Amendement Zuidelijke buffer

De raad van de gemeente De Bilt in vergadering bijeen d.d. 4 juli 2024, bij het vaststellen van bestemmingsplan Utrechtseweg 341, De Bilt,

Bijlage 'Amendement Zuidelijke buffer (sg-buf)' Verbeelding

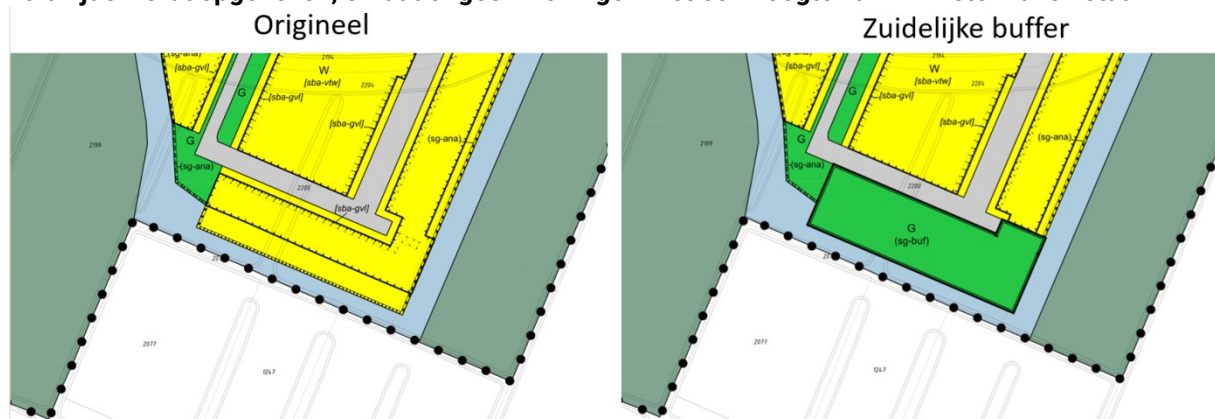
Ten opzichte van de beoogde verkaveling worden woningen door het voorliggende amendement van de beoogde locatie in het zuidelijk plangebied niet toegestaan en worden de gronden waarop die woningen waren voorzien, omgezet van 'Wonen' naar 'Groen' met de aanduiding 'specifieke vorm van groen – buffer' (sg-buf) (zie Figuur 1). Hier komen uitsluitend bosschages, waterpartijen en waterhuishoudkundige voorzieningen. Het maximaal toegestane aantal woningen conform het bestemmingsplan blijft evenwel onveranderd op 130. Middels een aangepaste verkaveling kan desgewenst alsnog het verlies van woningen, deels of geheel, gecompenseerd worden. Een neveneffect van het amendement is dat de blokkade van de oostelijke zichtlijn door de wijk aan de zuidzijde wordt opgeheven, omdat er geen woningen met een hoogte van 11 meter zullen staan.

- a. **aanpassing van de Verbeelding, door aan de gronden die op de van dit amendement deel uitmakende bijlage 'Amendement Zuidelijke buffer (sg-buf)' zijn aangeduid als 'buffer' de bestemming 'Groen' toe te kennen, met de functieaanduiding 'specifieke vorm van groen – buffer';**

Figuur 5: Links het originele Beeldkwaliteitplan met een geblokkeerde slagenlijn in het oostelijk deel van de woonwijk. Rechts is de blokkering opgeheven door de rij met zeven woningen van "Wonen aan natuur" te schrappen. Bron: Beeldkwaliteitplan (bewerkt).

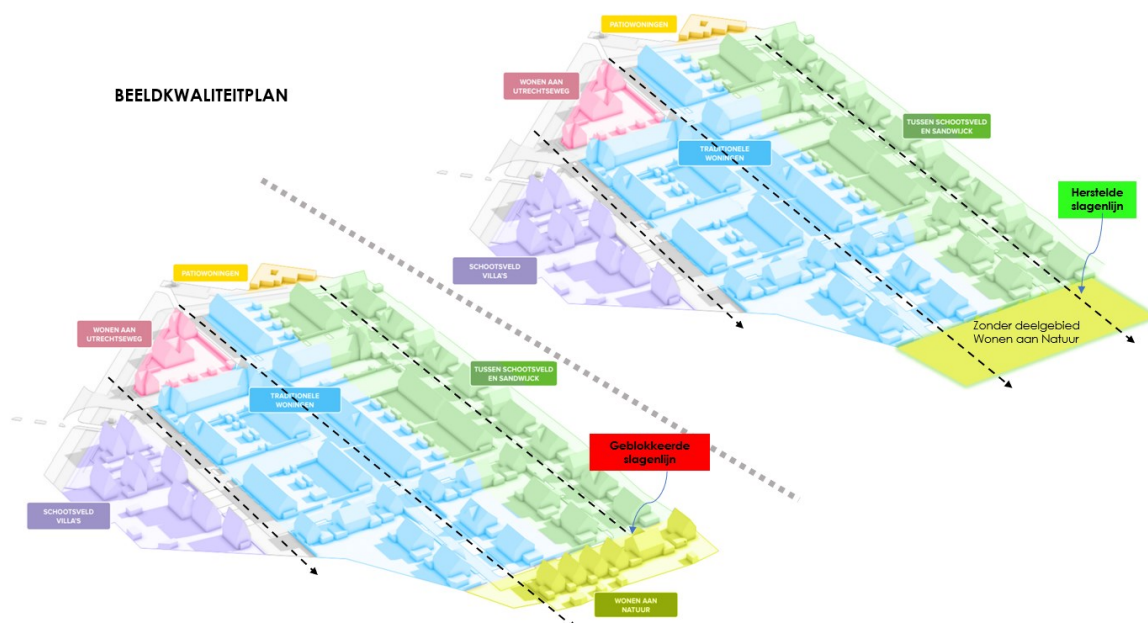
Blokking oostelijke slagenlijn: De oostelijke slagenlijn wordt aan de zuidzijde geblokkeerd door villa's van 11 meter hoog die haaks op de slagenlijnen staan (links in Figuur 5). De slagenlijn wordt onderbroken en niet doorgezet in de verkavelingsstructuur. Dit maakt de slagenlijn onbeleefbaar aan de zuidkant. Het betreffen villa's in het deelgebied "Wonen aan natuur", tegen het Reeënbosje aan. Het is opmerkelijk dat de provincie wel bezwaar c.q. een opmerking maakte met betrekking tot een twee meter hoog hekwerk dat de zichtlijn blokkeert, maar ogenschijnlijk niet tegen een tweetal huizen dat een meer dan vijf keer hogere blokkade oplevert.

Een herziening van de plannen is noodzakelijk om de oostelijke slagenlijn vrij te maken en zo het slagenlandschap langs de gehele zuidelijke perceelsgrens te beleefbaar te maken. Dit kan mogelijk worden gemaakt door de twee villa's aan de zuidzijde te schrappen of te verplaatsen zodat die de slagenlijnen niet blokkeren. In december 2022 werd reeds een verkaveling aangegeven door het college en Verwelius waarin de oostelijke slagenlijn niet geblokkeerd werd, zodat dat het duidelijk is dat het mogelijk is (zie Figuur 3).
